第2回 杉並区「地上部街路・話し合いの会」  
提出資料(2011. 10. 25)

## 「地上部街路に関する経緯」 中での疑問点、質問点

提出者:古川英夫

東京都の説明文(右記)に記号を付け、  
**問題点を指摘** します。(下記数字は質問番号です)  
各々について **回答** してください。

図 外環本線と地上部街路の都市計画設計画変更前後の断面イメージ

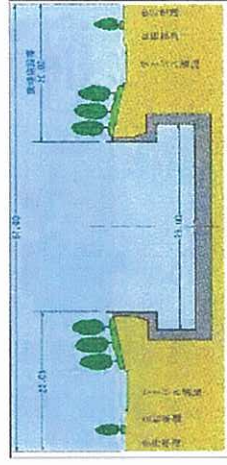
2 埼玉外環が 大泉まで延伸する時に  
大泉から 県境までの区間、**外環の2** 及  
び**付属街路を廃止**している。

2-① 構造が 高架方式から掘割方式  
に変更になったため 廃止というが ネット  
ワークをいうなら **廃止してはまずい**  
ではないか？

今回の**杉並**も同じ**構造変更**であり、**杉並**  
でも **外環の2**は**廃止すべきでない**のか？

2-② 現地を実際に見てみると  
**もみじ山・憩いの森**のところ**で行き止まり**  
である。これでもネットワークが**生きてい**  
**る**のか？

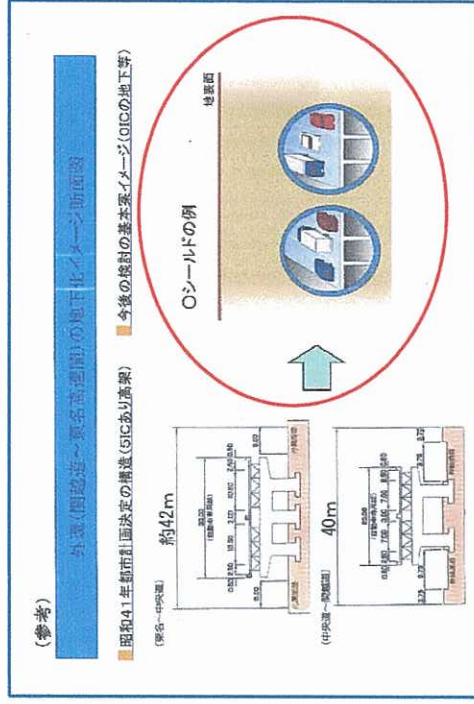
この委員会は 東京都と国が共に事務局になつて開催しているのである。この会が 外環の2に無関係と判断すること自体、問題である。右の図面は「最終提言」記者発表時に配布された資料の1枚である。地上部には何も残っていないのである。外環の2 の存在など皆無である。
